## Analyse van het voorliggende voorstel 'GENT VERNIEUWT'

## BRAVOKO – as : toekomstbeeld

# OPEN BRIEF

## Evaluatie project BRAVOKO en voorstel tot aanpassingen

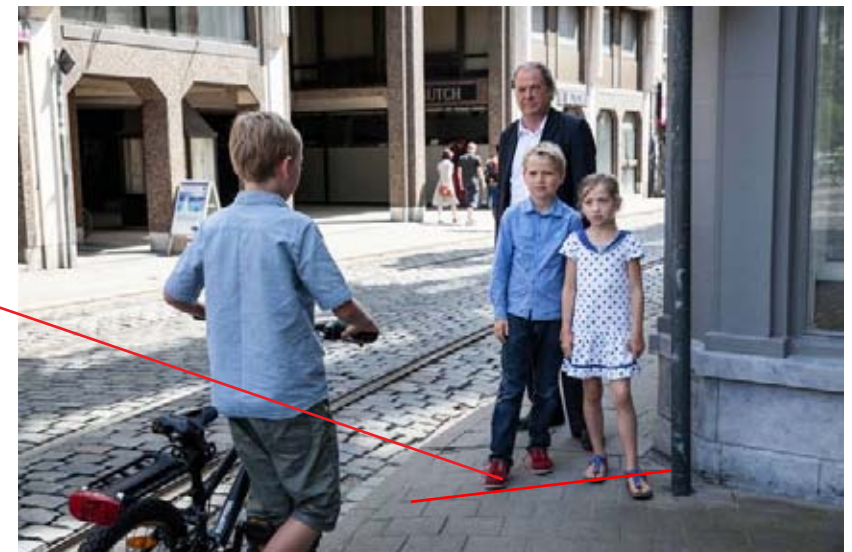
*Zo wordt het BRAVOKO project andermaal misleidend voorgesteld:*

Ook hier geen tramstellen.  
Slechts enkele auto's in de verte.  
Geen fietsers in de Brabantdam die op het voetpad gejaagd worden door aankomende stedelijk spoorverkeer.  
Afwezigheid van zwaar verkeer.

*Hierboven de bestaande situatie die in het BRAVOKO ongewijzigd wordt voortgezet.*

Stedelijk spoorverkeer in twee richtingen.  
Fietsers die wel door het stedelijk spoorverkeer opgejaagd worden en geen andere uitwijk mogelijkheid hebben dan het voetpad..  
Kruisend tramverkeer.  
Veel fietsers daar er zich links en rechts een concentratie bevindt van scholen.  
Wel aanwezigheid van zwaar vrachtverkeer en bussen.  
Miskening van de noden van een winkelstraat en van het centrum van een stad.

*We zien onmiskenbaar dat de tramsporen ongewijzigd plaats nemen in de te smalle straat, tevens dat onverminderd de Brabantdam verder mag functioneren als oprit naar de autostrade terwijl elk pand een handelspand betreft en de voetpaden naar de feiten te smal zijn en de draagkracht van de straat objectief deze infrastructuur niet aankan.*
